Systeme d'éclairage

Peugeot
3008 Mk2 & 5008 Mk2
(2016 > ...)

REPLACEMENT DU BALLAST LED

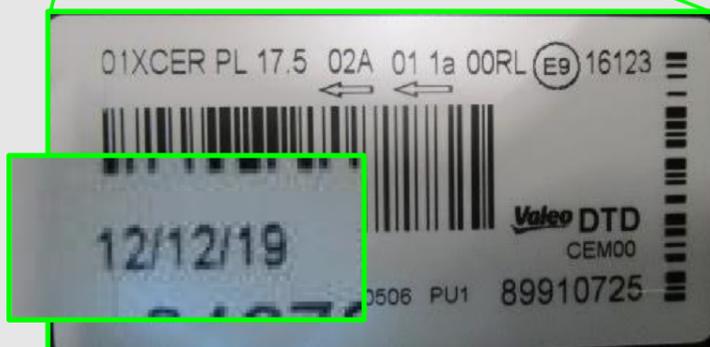
PSA demande une modification des projecteurs et une amélioration de l'unité de commande ballast à compter du 24 septembre 2019.

Pour les nouveaux projecteurs (produits après le 24 sept. 2019), la date de production du ballast retiré du projecteur remplacé doit être vérifiée avant montage :

- Ballast fabriqué après le 24 sept. 2019, il peut être monté sur le nouveau projecteur
- Ballast fabriqué avant le 24 sept. 2019, il doit être remplacé par un nouveau ballast (47653 ou 47654).

Le mélange d'anciens ballasts et de nouveaux phares génère une erreur non immobilisante :

**“B11D4
erreur projecteur droite-gauche”**
